*Oggetto:* **[ID: 8048] Comuni di Gavignano (RM), Paliano e Anagni (FR)**

“Impianto agrivoltaico Gavignano di potenza nominale 17263,8 kWp sito nei Comuni di Gavignano (RM), Paliano e Anagni (FR)”

**Procedura di V.I.A./PNRR, ai sensi dell’art. 23 del D.Lgs.152/2006**

**Parere tecnico istruttorio del Ministero della cultura**

Fig.3 Sovrapposizione delle opere in progetto compreso il cavidotto di collegamento con la Stazione elettrica alla tavola B del PTPR

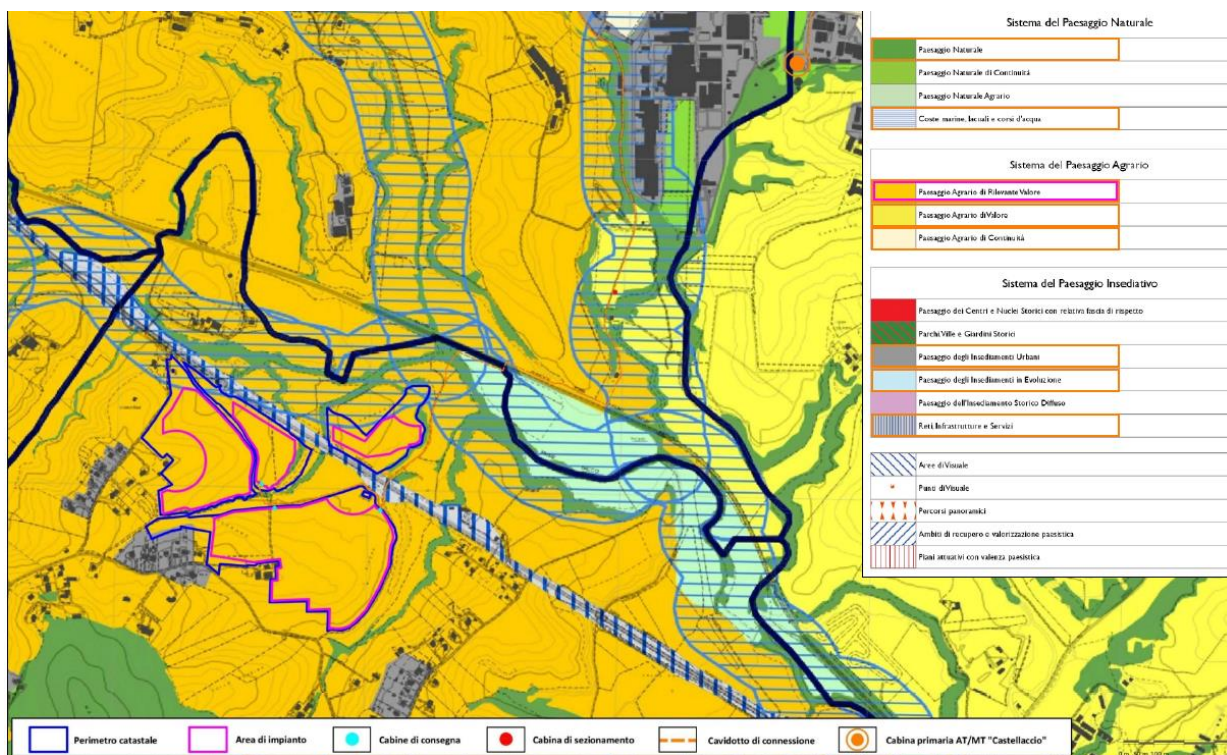
- "Paesaggio Naturale", **art. 22** delle norme del PTPR;
- "Paesaggio agrario di rilevante valore", **art. 25** delle norme del PTPR (l'intero impianto);
- "Paesaggio agrario di valore", **art. 26** delle norme del PTPR;
- "Paesaggio agrario di continuità", **art. 27** delle norme del PTPR;
- "Paesaggio degli insediamenti urbani", **art. 28** delle norme del PTPR;
- "Paesaggio degli insediamenti in evoluzione", **art. 29** delle norme del PTPR;
- "Reti infrastrutture e servizi", **art. 33** delle norme del PTPR;

Fig. 5 – Estratto della carta del rischio – dalla Relazione archeologica

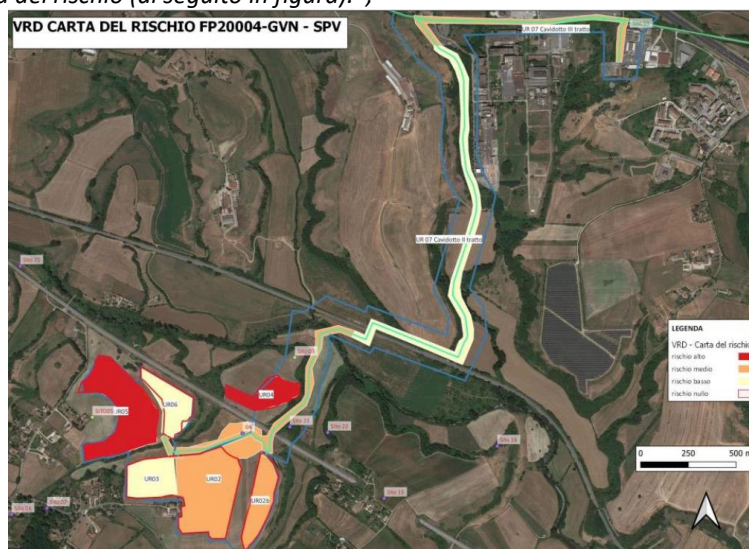
“A seguito della richiesta di documentazione integrativa presentata nell'ambito della procedura di VIA, la società proponente ha fornito nuovi elaborati consistenti in: “Relazione archeologica” - Elaborato n. VIA9a (FP20004\_GVN\_VIA9a\_Rev\_1) e “Tavole relazione archeologica” - Elaborato n. VIA9b (FP20004\_GVN\_VIA9b\_Rev\_1). Rispetto alla prima versione, per la cui redazione si era proceduto allo spoglio bibliografico e cartografico del materiale edito, relativo al comune di Gavignano, e alla consultazione del portale ViR e Carta del Rischio del MiC, la valutazione del rischio archeologico fornita a seguito della richiesta integrazioni ha contemplato anche gli esiti delle ricerche d'archivio e delle ricognizioni sulle aree interessate dal progetto. Come si legge nella Relazione, “La fase analitica ha seguito le seguenti procedure: 1) Analisi dei vincoli sussistenti nell'area 2) Raccolta e analisi della documentazione esistente attraverso ricerca bibliografica [...] È stato, infine, richiesto e autorizzato l'accesso (autorizzazione prot. MIC/SABAP-MET-RM n. 0022438-P del 25.10.2022) agli archivi presso la Soprintendenza Archeologia, Belle Arti e Paesaggio per l'area metropolitana di Roma, la provincia di Viterbo e l'Etruria meridionale - sede di Via Cavalletti, 2, e agli archivi della Soprintendenza Archeologia, Belle arti e Paesaggio per le provincie di Frosinone, Latina e Rieti - sede di Via Pompeo Magno, 2 (autorizzazione prot. 13328 del 25.10.2022) [...] 3) Analisi cartografica dei siti di interesse archeologico [...] 4) Analisi foto-interpretativa [...] 5) Ricognizione diretta sul terreno divisa per Unità di Ricognizione (UR). La ricerca sul campo ha riguardato tutti i terreni interessati dall'installazione dell'impianto agrivoltaico mediante una ricognizione sistematica con griglia 2x15m (due persone distanziate 15 metri l'una dall'altra), il percorso del cavidotto (con una ricognizione che ha interessato 40 m a Dx e Sx della carreggiata interessata) fino alla Cabina Primaria, suddividendo gli stessi per Unità di Ricognizione (UR) corrispondenti a porzioni di territorio individuabili sulla carta. Nell'ambito del buffer di analisi bibliografica (4 km) sono stati identificati 55 punti di interesse archeologico (beni individuati), costituiti da beni scavati, resti architettonici e complessi monumentali conosciuti, nonché beni in parte scavati e in parte non scavati o con attività progressive di esplorazione e di scavo; beni individuati noti da fonti bibliografiche, o documentarie o da esplorazione di superficie seppur di consistenza ed estensione non comprovate da scavo archeologico. Tutti i dati così raccolti sono stati quindi riportati in forma testuale - nelle Schede Sito riportate al termine del presente capitolo - e grafica - nella Carta delle presenze archeologiche. [...] Sono, inoltre, state compilate le schede sito contenenti le informazioni utili per l'identificazione del punto di interesse archeologico. Infine, è stata effettuata una analisi delle immagini satellitari disponibili per l'area di riferimento con l'obiettivo di individuare preliminarmente elementi in grado di diagnosticare la presenza di eventuali bacini. Per quanto riguarda l'elaborato n. VIA9b – “Tavole relazione archeologica”, si rileva che il documento contiene i seguenti elaborati cartografici: Carta Archeologica, Carta della copertura dei suoli, Carta della visibilità del suolo, Carta del potenziale, Carta del rischio (di seguito in figura).”;

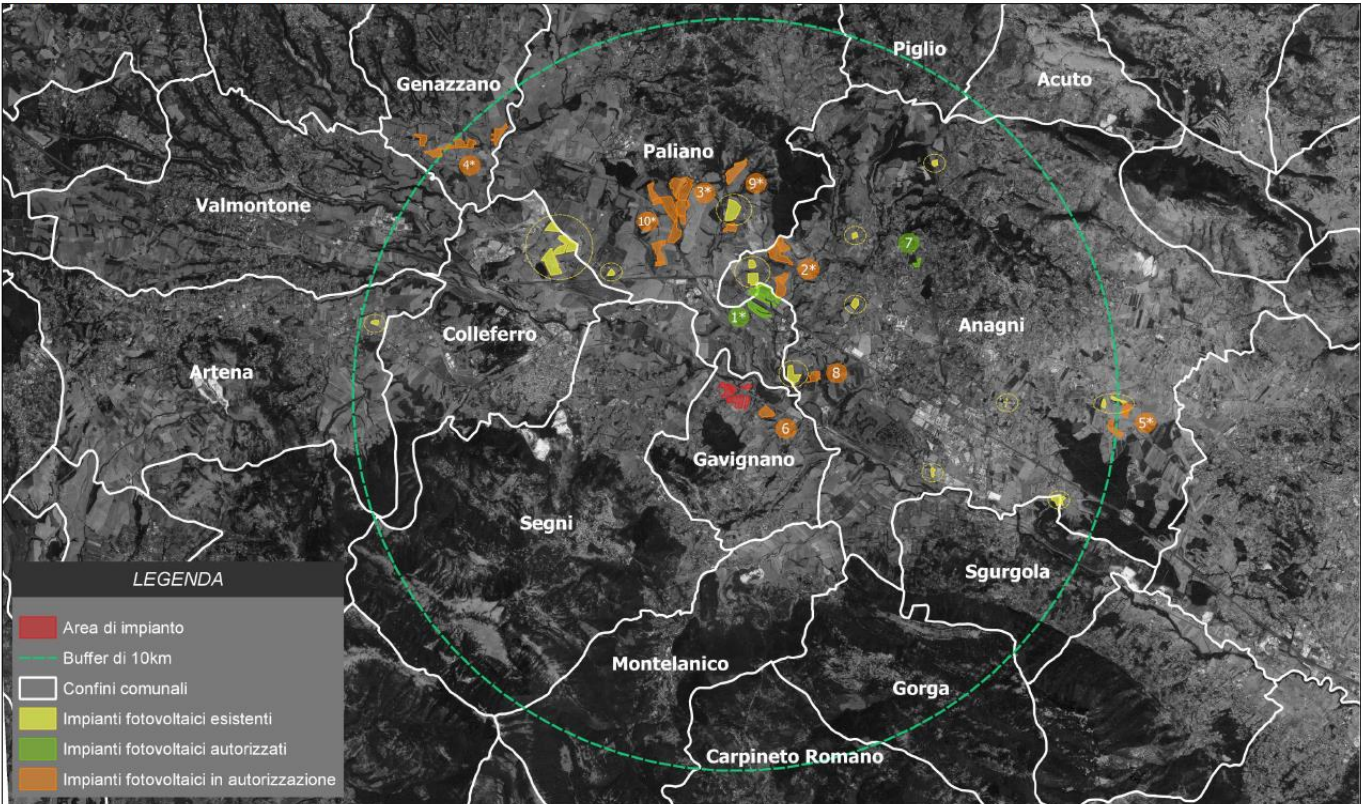
“per rispondere compiutamente alla domanda formulata, compatibilmente con le informazioni disponibili, sono stati prodotti ex novo e/o integrati numerosi documenti. In particolare, è stata effettuata una revisione del documento “Inquadramento cumulo con altri progetti FP20004\_GVN\_VIA13” con un aggiornamento di dettaglio dei progetti suddividendoli per tipologia su cerchi concentrici via via crescenti (ambito comunale, 10 km, e 15 km); inoltre è stato integrato il Par. 4.13 del SIA “Cumulo con gli altri progetti” attraverso l’introduzione di due nuovi sottoparagrafi: 4.13.1 “Effetto cumulo di macroscala” (con la qualificazione e la quantificazione dei progetti) e 4.13.2 “impianti fotovoltaici esistenti: rapporto con il contesto” (con considerazioni e immagini degli impianti esistenti in relazione al territorio e al progetto qui proposto). In ultimo, ma non meno importante, è stata prodotta la tavola grafica 02 (all’interno dell’elaborato VIA15b), in allegato alla relazione paesaggistica, con l’analisi territoriale degli impianti esistenti”;

Fig. 11 - Relazione Paesaggistica pag. 16 "aree idonee" D.L. n. 50 del 17/05/2022

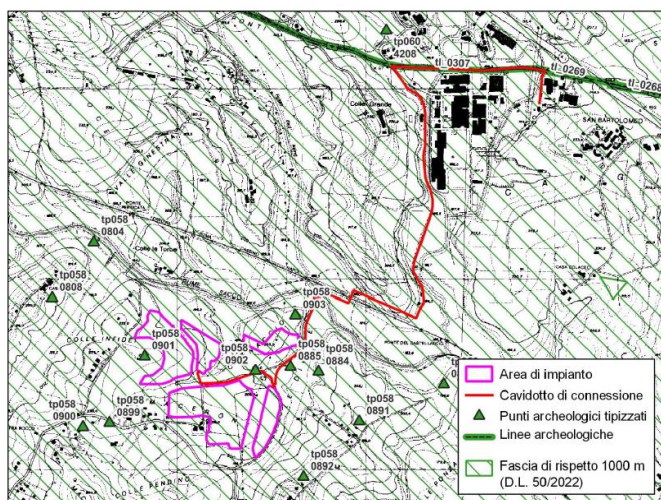
**PRESO ATTO**, altresì, che nella *“Relazione Paesaggistica e Progetto di paesaggio”* (cfr. elaborato FP20004\_GVN\_VIA15a) in relazione ai buffer dalle aree tutelate che non possono essere considerate tra le *“aree idonee”* di cui all’art.20, co.8 del DLgs n.199/2021, come modificato con DL n.13/2023 che ne riduce i perimetri con riferimento ai fotovoltaici da 1000 a 500 metri:

*“Al fine di definire la compatibilità con il D.L. n. 50 del 17/05/2022, secondo quanto richiesto dal Ministero della cultura – Soprintendenza Speciale per il Piano Nazionale di Ripresa e Resilienza, è stato svolto uno specifico approfondimento riguardante le aree idonee “ope legis” (Figura 2). Nello specifico, dalla consultazione della Tavola B del PTPR, relativa all’area di intervento, si rileva che l’area di impianto non può essere definita idonea “ope legis” in quanto risulta localizzata interamente all’interno di aree che “[...] ricadono nella fascia di rispetto dei beni sottoposti a tutela ai sensi della parte seconda oppure dell’articolo 136 del medesimo decreto legislativo”, secondo quanto disciplinato all’interno dell’art. 20, comma 8 lettera c-quater”.*

Fig. 17 - Confronto tra le distanze dei tracker tra il LAYOUT presentato nell'istanza (a sinistra) e quello in integrazione (a destra)

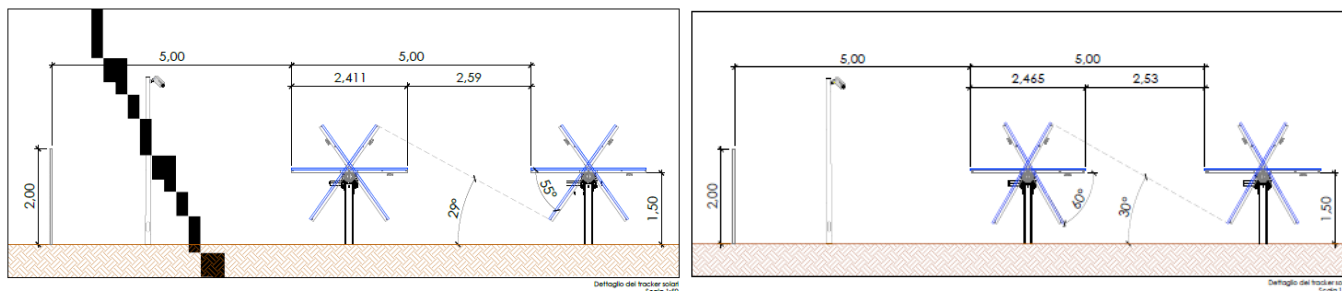
**RITENUTO** che, come evidenziato nelle due precedenti figure, nel disegno progettuale proposto in integrazione, le evidenze di quanto dichiarato nella nota di riscontro, siano riferibili a lievi scostamenti planimetrici che non modificano nella sostanza la condizione di forte pressione sulle aree boscate esistenti, ed in generale sul paesaggio, operato dai pannelli fotovoltaici e dalle opere connesse: *“la sostanziale revisione delle opere per adeguarle a una soluzione più robusta e ragionata sulla base delle risultanze del Progetto di Paesaggio, che ha comportato, tra le altre cose, una riduzione della potenza di impianto di quasi 1 MWp”*;

Fig.22 – in alto Estratto sovrapposizione Tav.B (a sinistra) - Tav.03 Carta dei ritrovamenti archeologici (cfr. Elab. VIA15b (a destra); in basso estratto Carta del rischio archeologico;

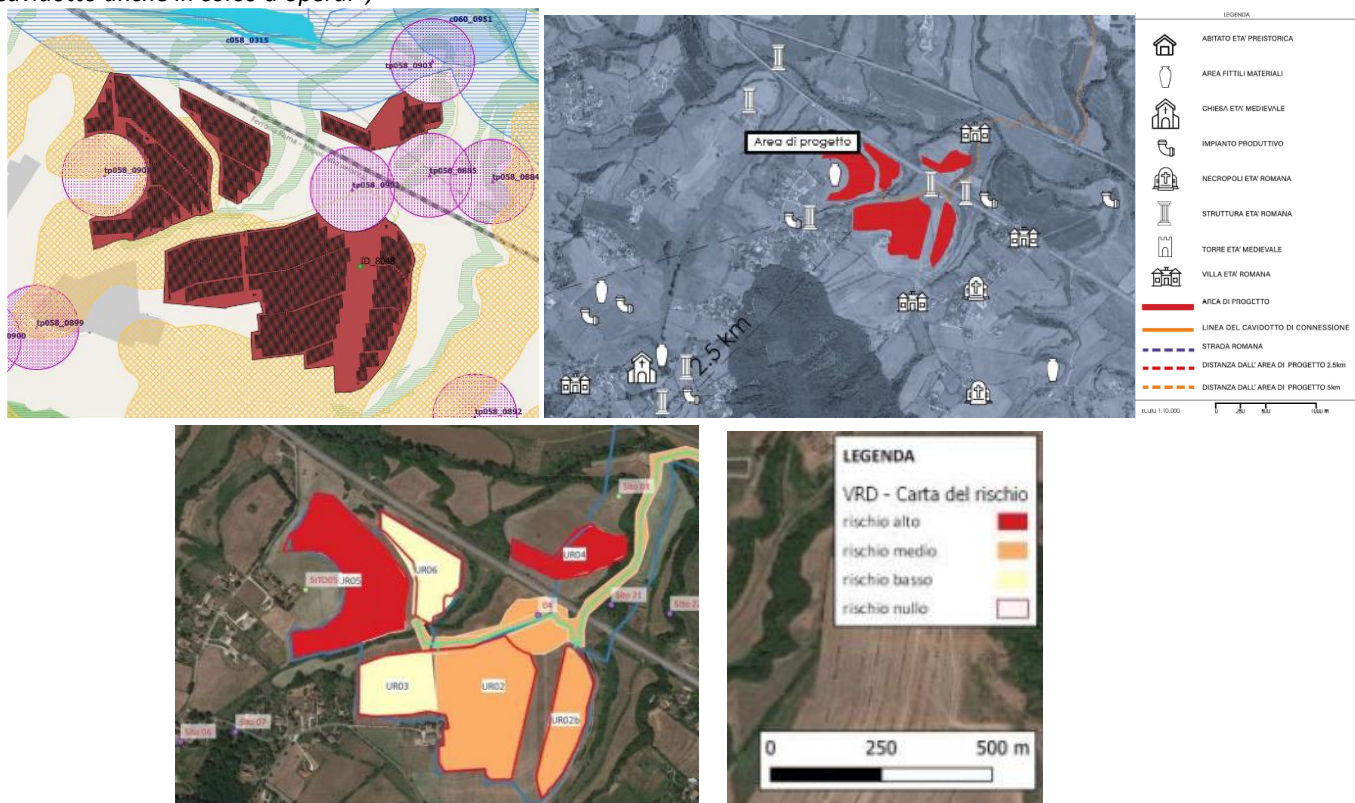
“Il cavidotto interrato percorre un tratto sottoposto a vincolo di natura archeologica dal vigente PTPR (cartografato alla tavola B 31 – 389 del vigente PTPR) emesso a tutela di “Beni lineare testimonianza dei caratteri archeologici e storici e relativa fascia di rispetto. (...) si inserisce per gran parte del tracciato in un terreno agrario non altrimenti antropizzato, che potrebbe quindi conservare presenze di interesse archeologico, considerato che nelle vicinanze sono avvenuti nei decenni passati molteplici rinvenimenti archeologici di tipo puntuale (alcuni dei quali cartografati alla tavola B 31-389 del PTPR) non si ritiene trascurabile l’eventualità che gli scavi possano mettere in luce degli elementi di natura archeologica. (...) Per tale motivo si ritiene che le opere debbano essere effettuate con una continuativa sorveglianza archeologica, prestata da professionisti qualificati in possesso degli opportuni requisiti di legge, durante tutti i lavori che comportano scavi e/o movimentazioni di terra, comprese eventuali operazioni di scavo superficiale e realizzazione di piste di cantiere. Se in queste fasi operative dovessero rilevarsi elementi di interesse archeologico (siano essi reperti, resti strutturali o stratigrafie del terreno attestanti antiche presenze antropiche), lo scavo andrà proseguito a mano con il metodo stratigrafico proprio della ricerca archeologica. In questa circostanza potranno essere richiesti limitati approfondimenti di scavo, se necessari per approfondire la natura crono-tipologica del contesto messo in luce e eventualmente, se necessari per la tutela dei resti, modifiche al tracciato del cavidotto anche in corso d’opera.”;
